***Document de réponse à l'avis MRAE de Corse sur
le projet de centrale photovoltaïque au sol sur le
territoire de la commune de Morosaglia (Haute-
Corse)***

Avis MRAE n° 2023CORSE/PC9

DECEMBRE 2023

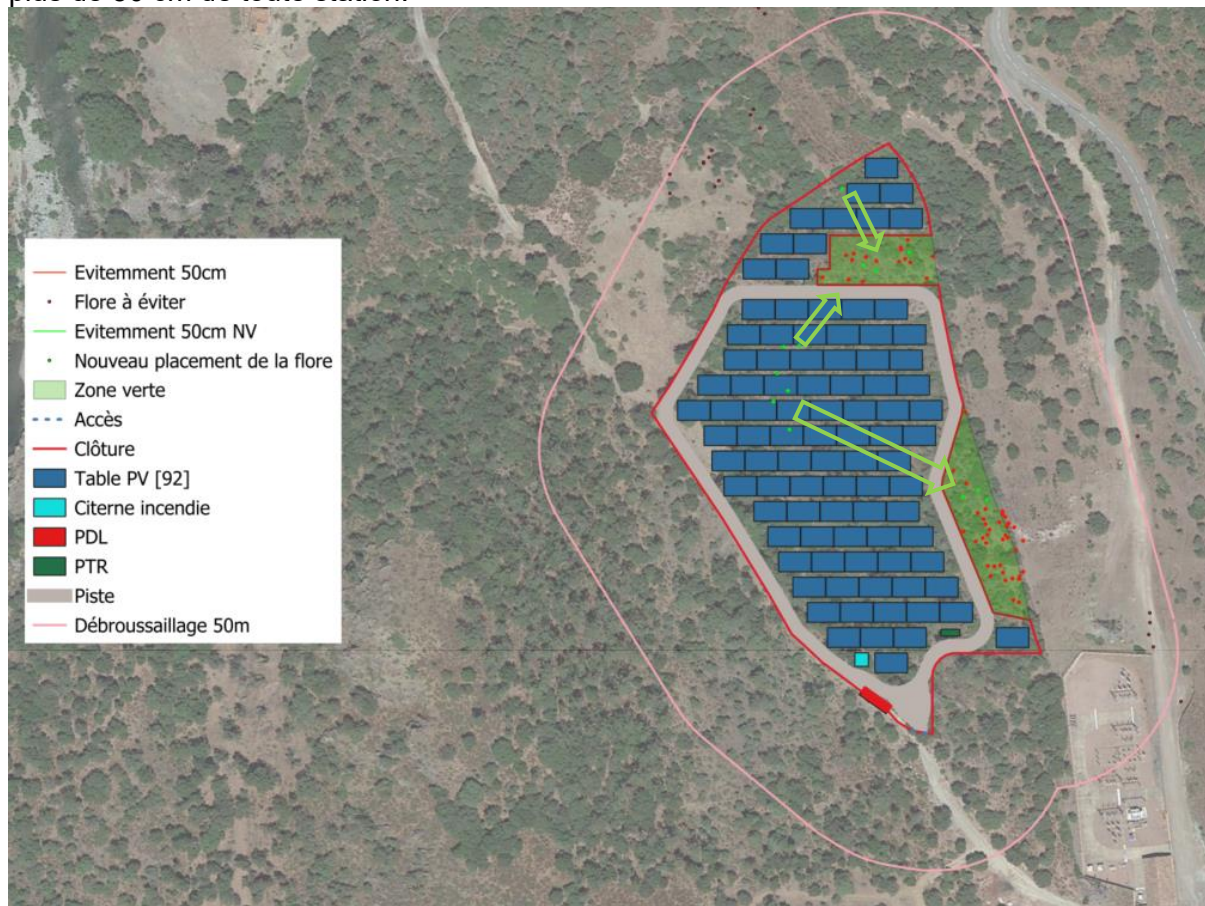
La MRAE recommande de revoir l'analyse des variantes d'implantation du projet, en étudiant la possibilité d'éviter le corridor écologique ; en cas de maintien du projet sur le site, la MRAE recommande de justifier les choix et périmètres retenus, de préciser le positionnement des stations de flore protégée évitées, et de compléter la mise en œuvre de la séquence ERC

La MRAe recommande de compléter l'étude d'impact en démontrant la mise en œuvre de la séquence ERC pour les enjeux de biodiversité. En dernier recours, une demande de dérogation pour destruction d'habitats d'espèces protégées devra être présentée, compte tenu notamment des impacts sur les habitats favorables à l'avifaune et de la perturbation intentionnelle de l'espèce pendant son cycle de vie.

La MRAe recommande d'étudier la possibilité de transplanter certains pieds d'*Allium chamaemoly* (avec le cas échéant l'aide d'un écologue et du conservatoire botanique de Corse) pour s'assurer de l'absence de destruction en phase de travaux.

Le nouveau calepinage suivant montre :

- Les zones vertes : les 2 zones d'espaces naturels créées pour protéger les stations d'allium et préserver le couvert boisé (habitats avifaune) (zone est et nord) ;
- Les stations d'allium en vert : ce sont les stations initialement dans la zone des modules qui seront transplantées dans les 2 zones à protéger. Il y en a 7 et sont réparties sur les 2 zones.
- Les stations d'allium en rouge resteront donc intactes et préservées.

Dans son nouveau calepinage, Corsica Sole propose de créer 2 zones « protégées », ces zones seront laissées intactes.

Pour les stations d'allium situées dans la zone des modules photovoltaïques, Corsica Sole propose, comme recommandé par la MRAe, d'avoir recours à un écologue pour transplanter les stations et répartir ces stations dans les 2 zones protégées, avant tout travaux.

Chaque composant de la centrale (clôture, piste, modules, Postes, citerne) sera toujours à plus de 50 cm de toute station.

Sur le plan ci-dessus, les points verts représentent les stations d'*Allium* qui seront déplacées par un écologue, de la zone « modules photovoltaïques » vers les zones laissées intactes.

Ces zones laissées intactes sont représentées en vert.

Il y aura 7 stations d'*Allium* déplacées. Les stations d'*Allium* dans les zones laissées intactes ont été placées arbitrairement.
